SERVICE INFO – FAG 0026

Pölysuojan rakenteellinen muutos

Tuotteen RIU 566283.H195 korvaus tuotteella 566283.01.H195

Kuva 2: Uusi malli (566283.01.H195)

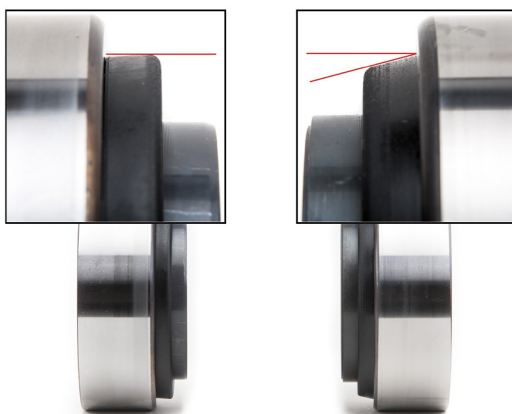
Puristettaessa tilausnumerolla 566283.H195 varustettu pyöränlaakeri (Repair Insert Unit - RIU) paikalleen voi joissakin navoissa pölysuoja vioittua. Pahimmassa tapauksessa tämä voi aiheuttaa laakerin lukkiutumisen, eikä pyörän napa voisi pyöriä tai se pyörisi vain vaivoin.

Tämän vuoksi kehitettiin uusi pölysuoja (ks. kuva 1).

Tämän teknisen muutoksen seurauksena muuttui osan tilausnumero 566283.H195 numeroksi 566283.01.H195.

Molemmille pyörän navoille uusilla pyöränlaakereilla tehtiin geometrian tarkistus ja asennustestit.
